MINISTERIO PARA LA TRANSICIÓN ECOLÓGICA Y EL RETO DEMOGRÁFICO

- 2915** *Resolución de 20 de enero de 2023, la Dirección General de Calidad y Evaluación Ambiental, por la que se formula declaración de impacto ambiental del proyecto «Planta solar fotovoltaica Oropesa, de 300 MWp, y una parte de su infraestructura de evacuación, sito en Oropesa, en las provincias de Toledo y Madrid».*

Figura 1. Alternativas PSF. Fuente: EsIA

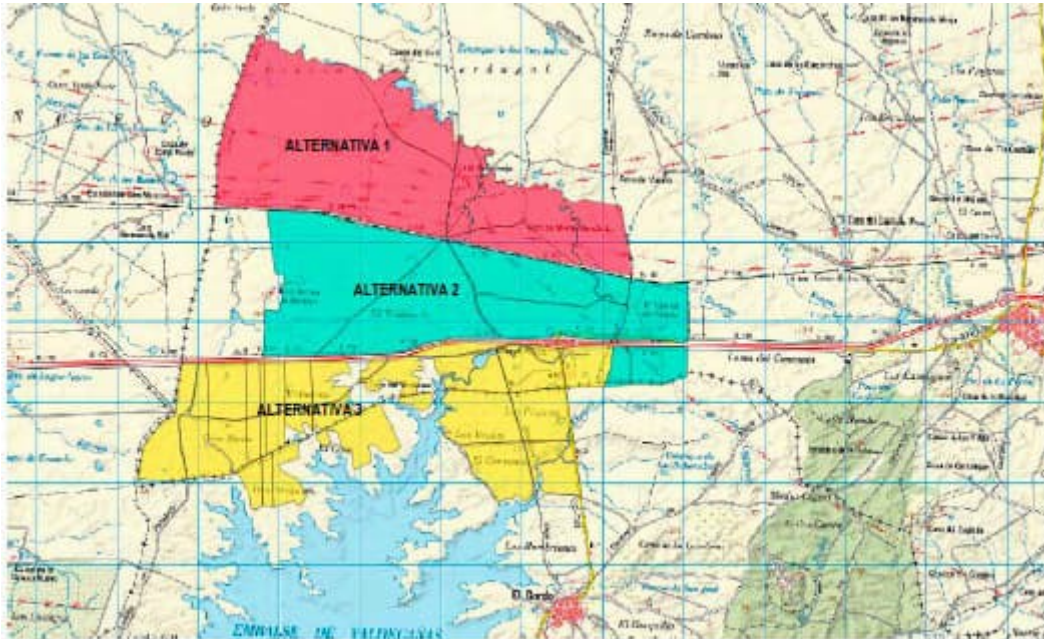
El promotor selecciona la alternativa 2, al considerarla como la alternativa que menor afección ambiental presenta, fundamentalmente porque el impacto sobre la fauna se considera leve, mientras que en la alternativa 1 se considera grave al ubicarse además de en la misma zona de dispersión del buitre negro (*Aegypius monachus*), sobre una zona ZEC-Red Natura 2000, con posibilidad de acoger especies esteparias protegidas.

Sobre este aspecto, la Dirección General del Medio Natural y Biodiversidad de la Junta de Castilla-La Mancha, pone de manifiesto que el hecho de ubicar la planta solar a 120 km del punto de evacuación se aparta por completo de los criterios de sostenibilidad. Considera que el promotor debe valorar otras alternativas de ubicación en otras zonas que ocasionen menor impacto sobre recursos protegidos, para lo que deben primar los criterios de «minimizar superficie afectada» y el de «proximidad» al punto de evacuación.

Figura 2. Alternativas LAAT. Fuente: EsIA

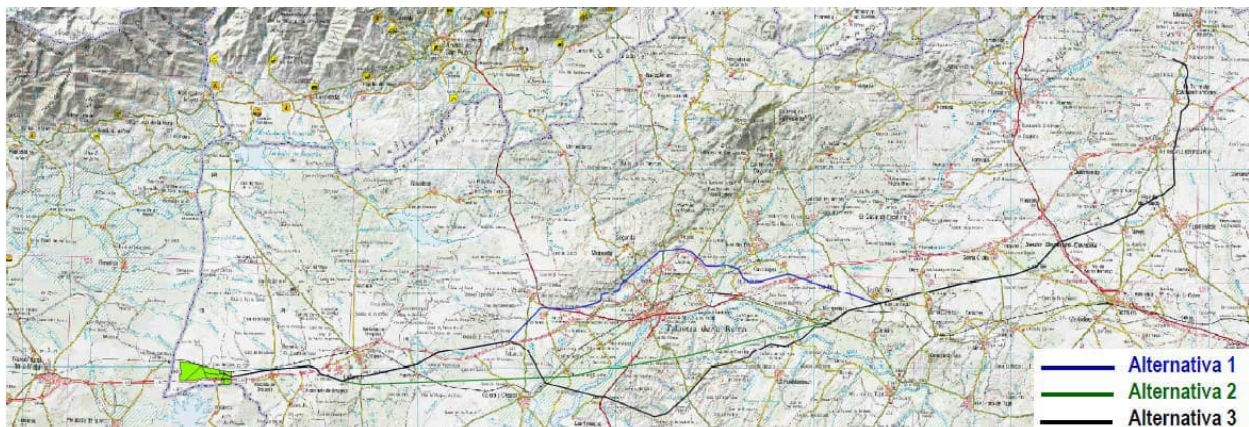
El promotor selecciona la alternativa 3 al ser la que posee un trazado sin afección a espacios incluidos en la Red Natura 2000, discurriendo mayoritariamente sobre suelos en cultivo agrícola y por zonas suficientemente alejadas de núcleos de población, viviendas y zonas industrializadas.

Respecto al trazado de la LAAT, se sitúa a menos de 1,5 km de 9 territorios activos de águila imperial ibérica (en 2 casos a menos de 500 m de los nidos).

TRAMO 6 MODIFICADO. Apoyo de entronque desvío a SET Villaviciosa (DC) – Nudo Boadilla 220 kV de REE

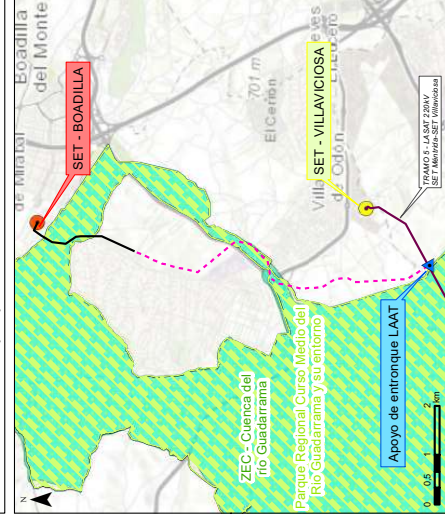
En este sentido, la Dirección General de Biodiversidad y Recursos Naturales de la Comunidad de Madrid pone de manifiesto que el promotor estará obligado a utilizar los apoyos ya existentes, repotenciando las líneas si fuera el caso y a compartir líneas para evitar la proliferación de tendidos. Asimismo, indica que no informará favorablemente

nuevas líneas aéreas que discurran próximas a otras cuyos apoyos puedan ser compartidos y que, ante una imposibilidad técnica de implantar esta propuesta, sería obligatorio el soterrado de las líneas en aquellas partes que intersecten con el Parque Regional del río Guadarrama y entorno, y un monte preservado.

En consecuencia, el promotor ha planteado una modificación en la línea que consiste en el soterramiento del tramo que cruza la ZEC «Cuenca del río Guadarrama» que coincide con el Parque Regional «Curso Medio del Río Guadarrama». La configuración final de la LAAT 220 kV tras la propuesta de modificación será de 9.139 m de longitud, de los cuales, 7.779 m serán en tramo aéreo y 1.360 m en tramo soterrado.
